Lagos e Infraestruturas da Cidade Lacustre de Vilamoura

Processo de Pós-Avaliação 432

Parecer da Comissão de Avaliação

Março 2012

Figura 5 – Localização prevista para o estaleiro.

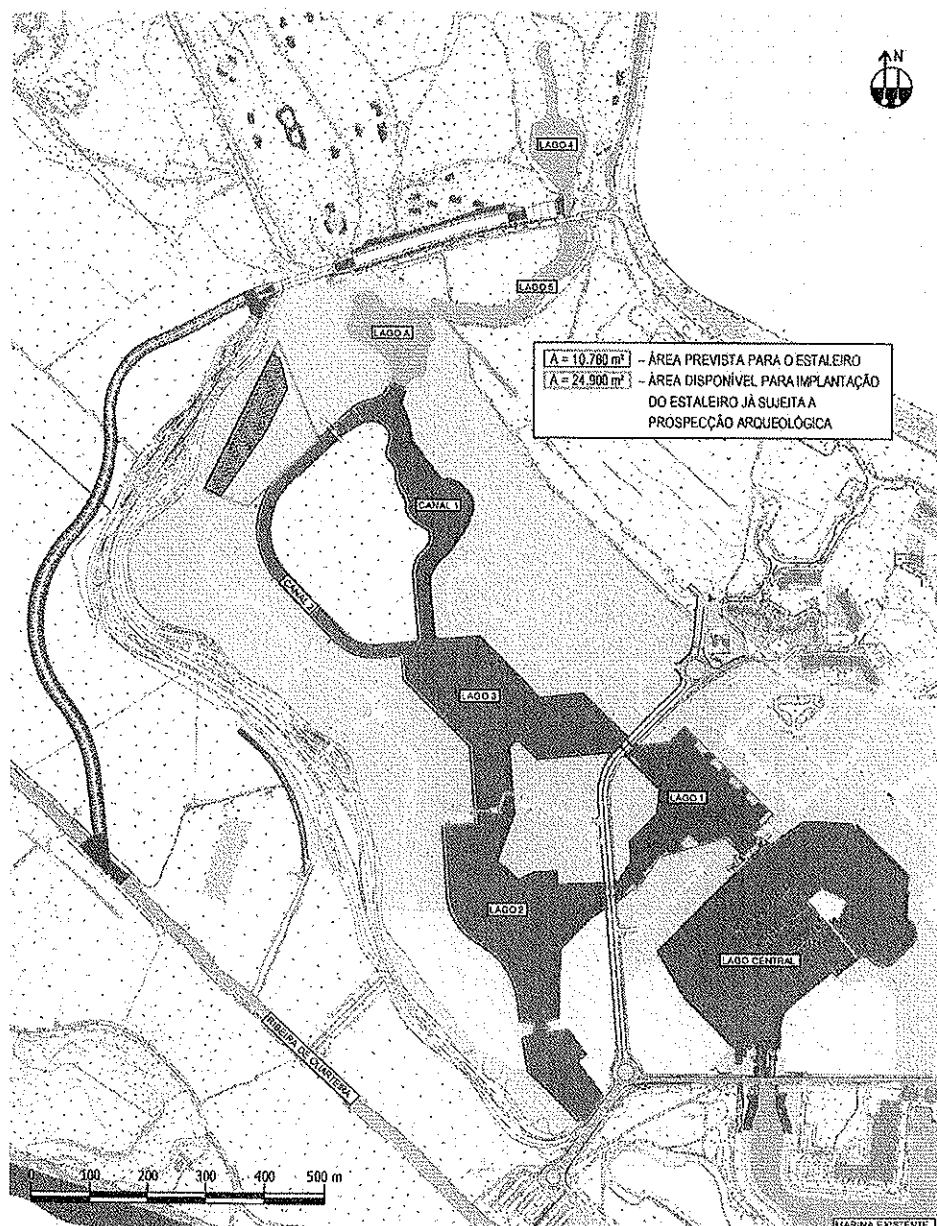
Considera-se assim que deverá ser desenvolvido um novo plano de acessos à obra, tendo em conta a necessidade de dar cumprimento a todas as condicionantes e requisitos da DIA.

Relativamente ao Plano de Acessos ao estaleiro e à frente de obra verifica-se que o acesso para veículos pesados será feito através do Parque Ambiental de Vilamoura, o que pode pôr em causa o Projeto de Medidas Compensatórias previsto na Condicionante n.º 1 da DIA.

Neste sentido, deverá ser desenvolvido um novo plano de acessos ao estaleiro e à obra, tendo em conta a necessidade de dar cumprimento a todas as condicionantes e requisitos da DIA, avaliando e minimizando os impactes sobre os valores ecológicos e patrimoniais em presença.
